Zeitschrift: Schweizer Ingenieur und Architekt
Herausgeber: Verlags-AG der akademischen technischen Vereine
Band: 98 (1980)
Heft: 40

Wettbewerb Hauptbahnhof Zürich, Projekt Südwest

Architektengemeinschaft **Ralph Bänziger, Claudia Bersin, Jakob Schilling,** Zürich; Statik: **Friedrich Preisig,** Zürich

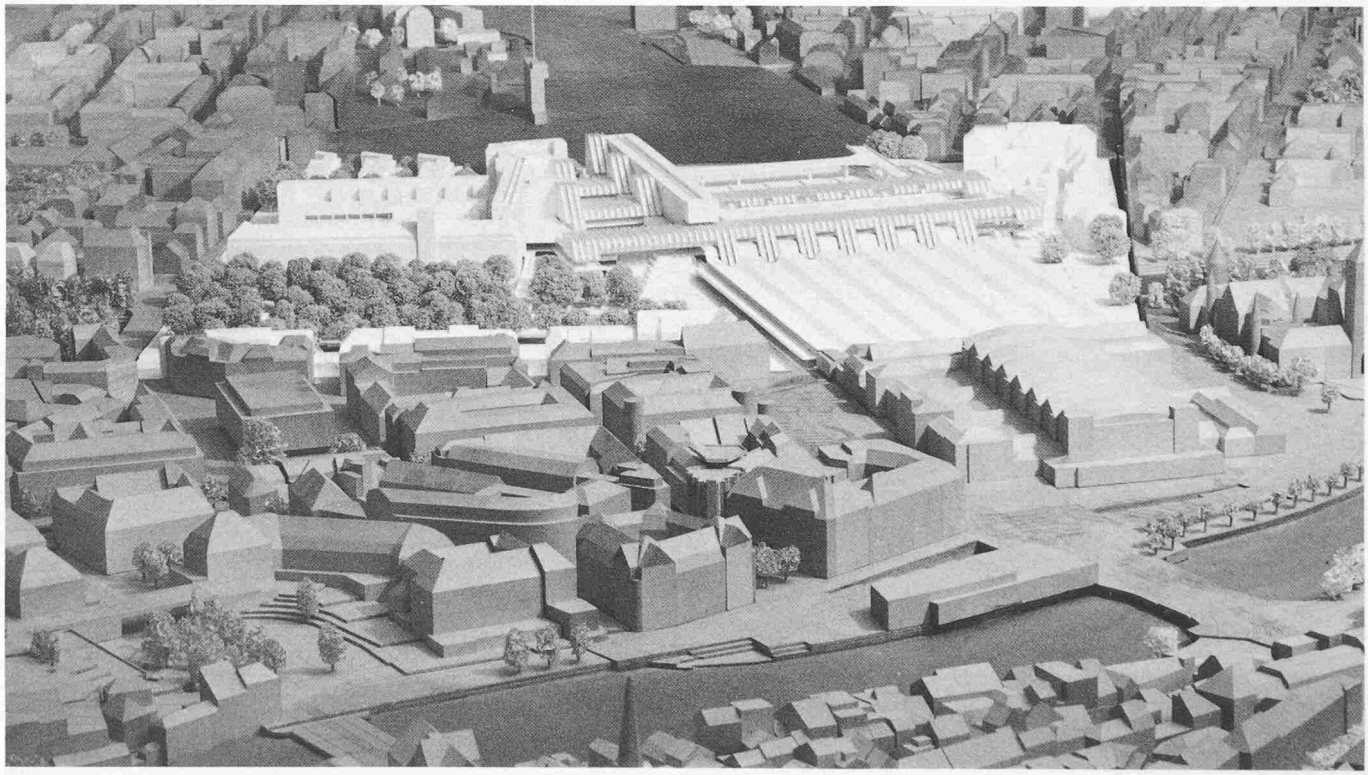
Das Projekt nimmt in seinem durchgehend ausgewogenen Massstab angenehm Rücksicht auf die Stadtstruktur, ohne dabei die wohldurchdachte Grundidee einer vielseitigen Öffnung und Durchdringung zu vernachlässigen. So wird die Überbrückung zwischen Sihlraum und dem Kreis 5 architektonisch kräftig unterstrichen, wobei die südliche Verlängerung gegen die Sihlpost als einladendes Tor über einer platzartigen Eingangspartie betrachtet werden kann. Von hier wird zudem eine lebendige, über drei verschiedene Innenhöfe führende Verbindung zur Lagerstrasse und zum Langstrassenquartier geschaffen und damit die Möglichkeit für eine weitere organische Planung auch in dieser Richtung aufgezeigt. Auch andere Vorschläge sind interessant, so vor allem die Anordnung des Wohnquartiers gegen die Lagerstrasse oder der Übergang zum rechten Sihlufer und zum Schanzengraben. Hingegen ist die Gestaltung des Bereiches zwischen Sihlpost und Eingangstor nicht gelöst. Im Gesamten zeichnet sich das Projekt durch seine einfache, bestimmte Haltung aus.

Bei der Gleisüberbauung führt der gewählte Montagevorgang wie auch die Art der Pfahlfundationen zu bahnbetrieblich nicht tragbaren Erschwernissen. Für die Realisierbarkeit wären daher erhebliche Modifikationen an der Tragkonstruktion und am Bauvorgang unerlässlich. Die wirtschaftlichen Vergleichsbetrachtungen zeigen ein sehr günstiges Bild. In den Plänen sind interessante zusätzliche Nutzflächen speziell bei den Bürobauten ausgewiesen. Diesen ist besondere Bedeutung zuzumessen, da sie innerhalb der vorgeschlagenen Kuben, die eine bescheidene Bauhöhe aufweisen, verwirklicht werden können.

Walter Schindler, Zürich, **Ueli Roth,** Zürich; Statik: Prof. Dr. **H. Hugi,** Zürich; **Walter Ruprecht** und **Peter Osterwalder,** Zürich; Akustik Bauphysik: **Bernhard Braune,** Zürich

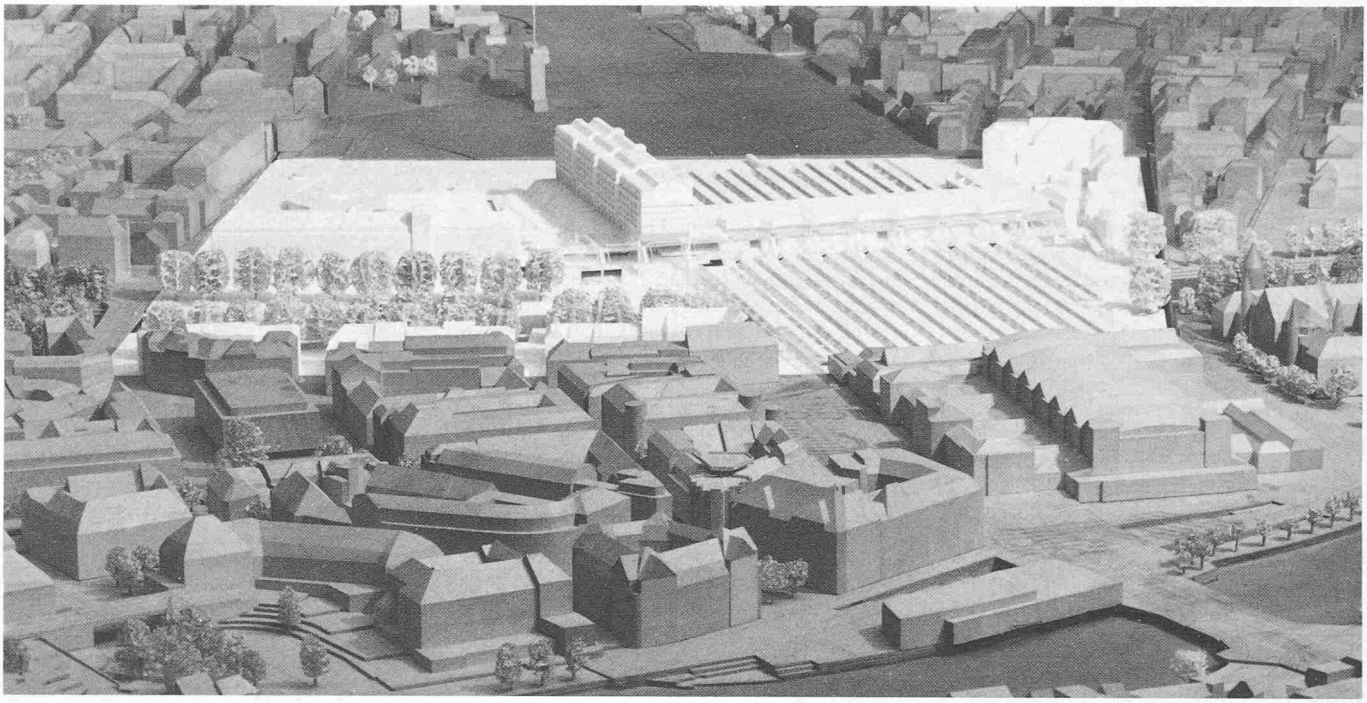
Die Verfasser wollen folgende städtebauliche Ziele erreichen: Der Bahnhofplatz soll eine neue Perspektive und eine – allerdings weit entfernte – räumliche Begrenzung erhalten. Der Reiterkomplex über den Gleisen soll die unter der Perronhalle «verlorengegangene» Sihl im Luftraum durch entsprechende räumliche Definition wieder in Erscheinung treten und gleichzeitig die Verbindung der Stadtkreise 4 und 5 einladend sichtbar werden lassen. Dabei soll folgerichtig der Sihlraum im Bereich Postbrücke eine Aufwertung erfahren. Die Verschiebung des immer noch mächtigen Hauptkörpers nach Nord-Osten und die attraktive Gestaltung der Überbrückung zum Stadtkreis 5 geben dem Projekt städtebauliche Qualitäten. Der zwischen Sihlpost und Dienstleistungszentrum entstehende Bereich wird aber kaum mehr als ein «Zwischen-Raum».

Bezüglich dem geforderten Busdeck wird als interessanter Beitrag zusätzlich ein provisorisches Zwischendeck vorgeschlagen. Die Erschliessung der Parkierungsanlage ist auf eine verschränkte Rampenlösung auf der Seite Zollstrasse ausgerichtet.

Die Qualität der angebotenen Räume ist befriedigend.

Statisch müssten über das vorgeschlagene neuartige Fundationssystem mit Injektionen in Gleisnähe Nachweise zur tatsächlichen Realisierbarkeit beigebracht werden. Die Fundationen im Bereich des zukünftigen Bahnhofes Museumstrasse sind technisch zwar machbar, jedoch aufwendig.

Theo Hotz AG, Architekten und Planer, Zürich; Bearbeiter: **Theo Hotz;** Mitarbeiter: **Heinz Moser;** Statik; Prof. **H. Hauri,** Zürich, **H. R. Fietz AG,** Zürich

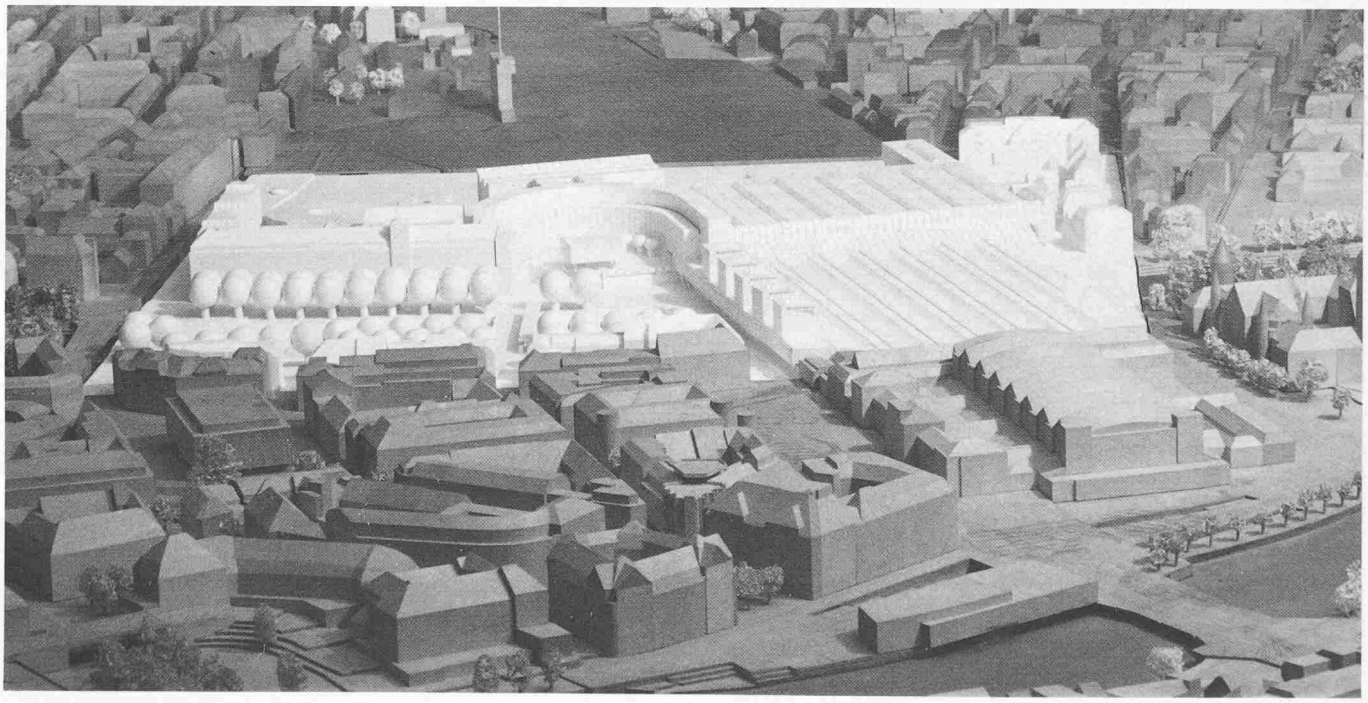
Dieses Projekt, das durch seine Kohärenz hervorsticht, ist eine Entwicklung des Projektes 1978 vom Baukörperlichen zum Räumlichen: Die Idee einer Akzentbildung ist im neuen Projekt wieder aufgenommen worden, wobei die Hauptbedeutung nicht auf dem zu bauenden Objekt liegt, sondern in der Neubildung von städtischem Raum. Der Bahnhof mit den vorgesehenen Anbauten soll zusammen mit der Sihlpost und ihrer Erweiterung Richtung Lagerstrasse einen Riegel zwischen Bahnhofstrasse-Quartier und Sihlraum einerseits und den Stadtkreisen 4 und 5 anderseits bilden. Was jenseits dieses Riegels entsteheen wird oder vorhanden ist, tritt erst an zweite Stelle und die nicht näher bestimmte Entwicklung soll abhängig von einer späteren Nutzung Gestalt finden. Im Rahmen dieses Konzeptes bedeuten die jetzt vorgeschlagenen Bauten einen Abschluss in der Entwicklung des städtischen Raumes südlich des Bahnhofes. Allerdings wirkt der vorgeschlagene Riegel der gewünschten intensiveren Verbindung der Kreise 4, 5 und 1 entgegen. Die durch dieses starke Projekt vertretene städtebauliche Idee findet keinen entsprechenden Ausdruck in der Gestaltung des halbrunden Platzes.

Die funktionellen Anforderungen werden bei diesem Projekt teilweise dem architektonischen Konzept untergeordnet. Für die Gleisüberbauung bietet das Projekt eine konstruktiv und in bezug auf den Bauvorgang im Gleisbereich gute Lösung, die nach gewissen geringfügigen Modifikationen allen bahnbetrieblichen Randbedingungen bestmöglich Rechnung zu tragen vermag.

Helmut Rauber, Alfons Riklin, Jakob Montalta, Zürich, Verkehrs- und Bauingenieur: **Schubiger AG,** Zürich

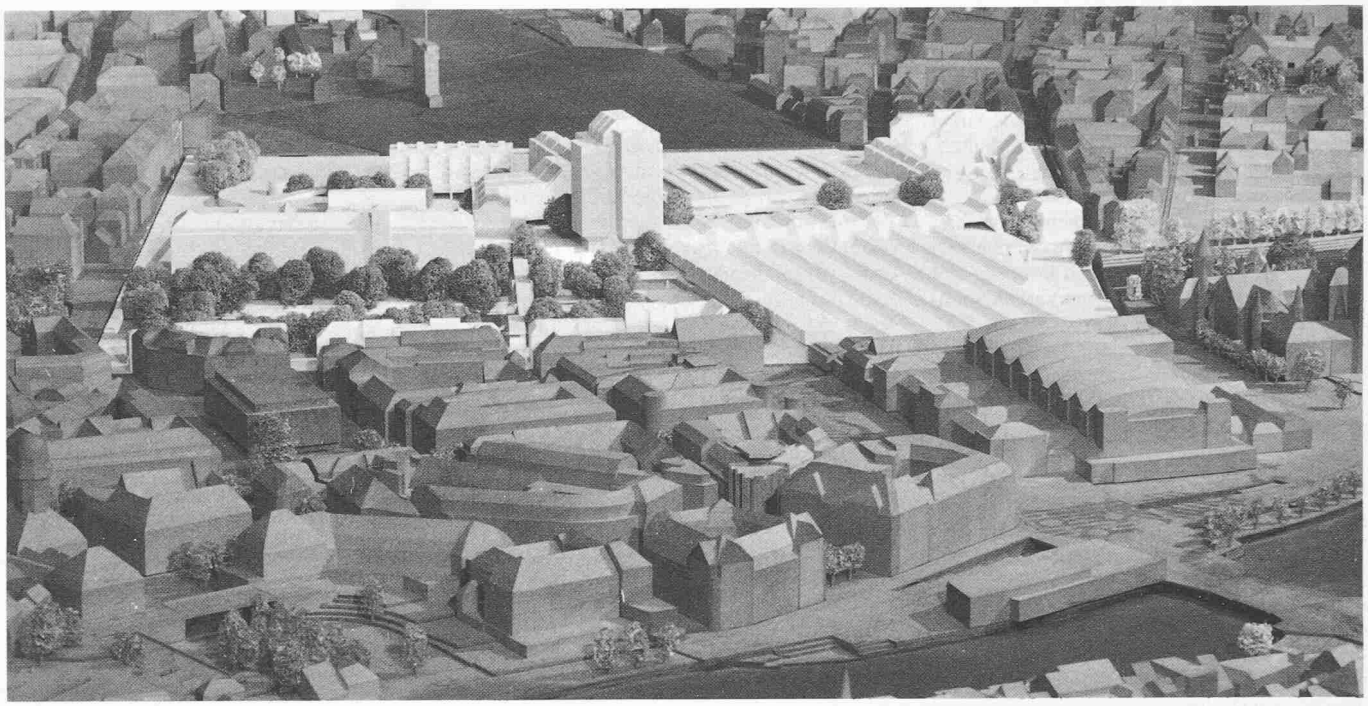
Im Zuge der Überarbeitung wurde das aus zwei Hochhauskomplexen bestehende Projekt redimensioniert. Der städtebauliche Akzent wurde zwar beibehalten, aber auf ein einziges Hochhaus konzentriert. Die neue baukörperliche Gestaltung entwickelte sich damit von einer einheitlichen plastischen Gruppe zu einer Addition von einzelnen, formal unterschiedlichen Baukörpern. Der dominierende Baukörper erscheint, obwohl an einem städtebaulich sinnvollen Ort, in seiner kubischen Gestaltung wenig überzeugend.
Die Hauptebene (öffentliche Zone, Restaurant, Läden) liegt mit etwa 8,5 m über Strassenniveau relativ ungünstig. Der freistehende Wohntrakt ist gut orientiert. Hingegen sind die Räume auf der Gleisseite dem Lärm ausgesetzt. Die Erschliessung von der Zollstrasse und von der Lagerstrasse ist in der Gleisüberbauung gut integriert. Die dem Fussgänger angebotenen weiträumigen Beziehungen wirken grosszügig, sind aber überdimensioniert. Als Konsequenz der zu reichlich bemessenen Fussgängerzonen ergibt sich eine Benachteiligung der funktionellen Beziehungen und eine Beeinträchtigung der Auffindbarkeit. Die erwünschte Flexibilität ist gewährleistet. Allgemein ist die Raumqualität befriedigend.

Bei der Gleisüberbauung werden die Vorteile des gewählten Taktschiebeverfahrens quer zum Gleis durch zu viele Hilfsstützen vermindert; im übrigen handelt es sich um eine bautechnisch gute Lösung.

Projektierungsgemeinschaft **Burckhardt** und Partner, Zürich, **Gass** und **Hafner,** Basel; Ingenieurbüro: **Aegerter und Bosshardt AG,** Basel

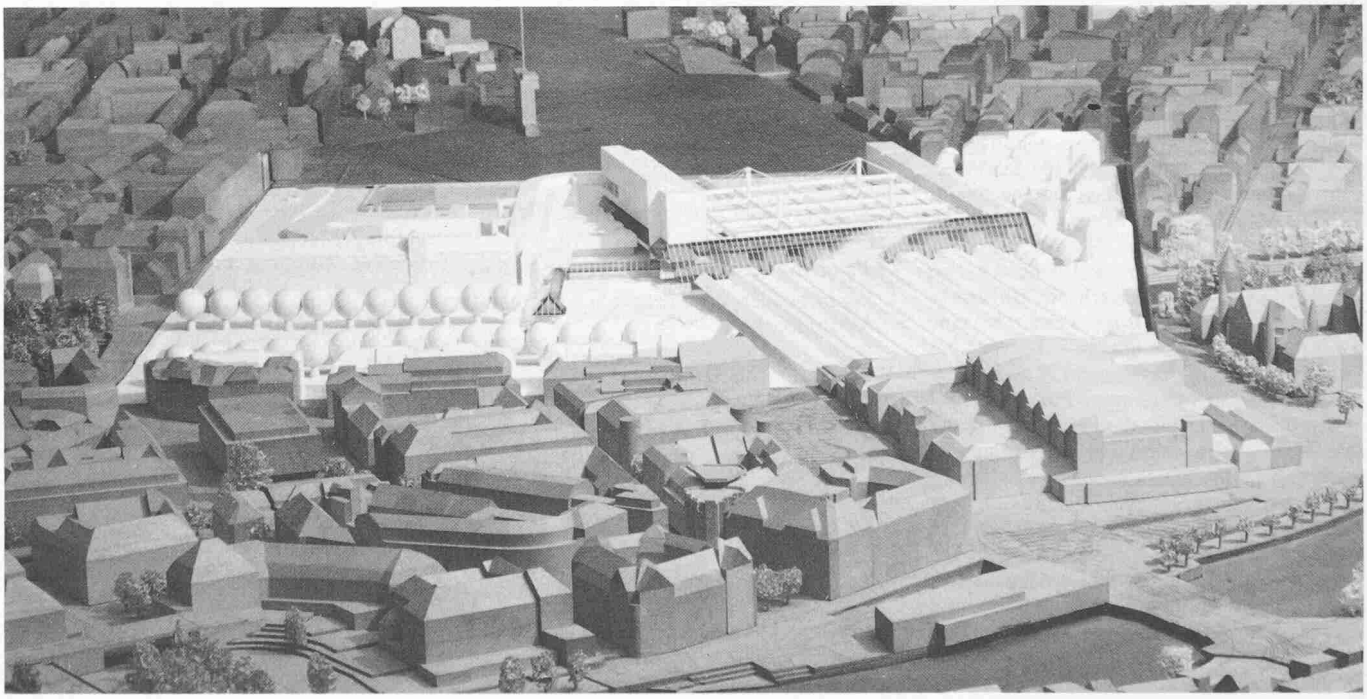
Der Entwurf wurde in wesentlichen Teilen vorteilhaft weiterentwickelt: Die Beziehung zwischen dem Dienstleistungszentrum und dem Stadtkreis 5 wird durch eine räumlich interessante, grosszügige Querhalle hergestellt. Das Tragwerk der Gleisüberbauung ist massstäblich wesentlich weniger demonstrativ gestaltet als im bisherigen Projekt.

Trotz dieser Verbesserungen vermag das Projekt in städtebaulich/architektonischer Hinsicht nicht zu überzeugen. Der Hauptbaukörper tritt im Stadtbild stark in Erscheinung. Der konische Raum zwischen den Bürogebäuden wirkt nicht einladend und verschiedene Anschlüsse an Hauptkörper sind ungelöst. Der gerundete Abschluss in nordwestlicher Richtung kann als Auftakt zur Bahnhofeinfahrt interessant sein.

Die Verbindung zwischen Kreis 4 und 5 ist in übersichtlicher Anordnung sichergestellt, allerdings verbunden mit einem grossen Aufwand an Bauvolumen. Die Qualität der angebotenen Räume befriedigt nur zum Teil. Eine flexible Nutzung ist möglich. Die Anordnung der wichtigsten Zugänge zu den Baukörpern ist teilweise unbestimmt.

Das statische System ist interessant. Die Aufnahme der grossen Pylonkräfte führt allerdings zu nicht unerheblichen fundationstechnischen Problemen. Im Bahnbetrieb ist die geringe Zahl von nur vier Stützen als Vorteil hervorzuheben.
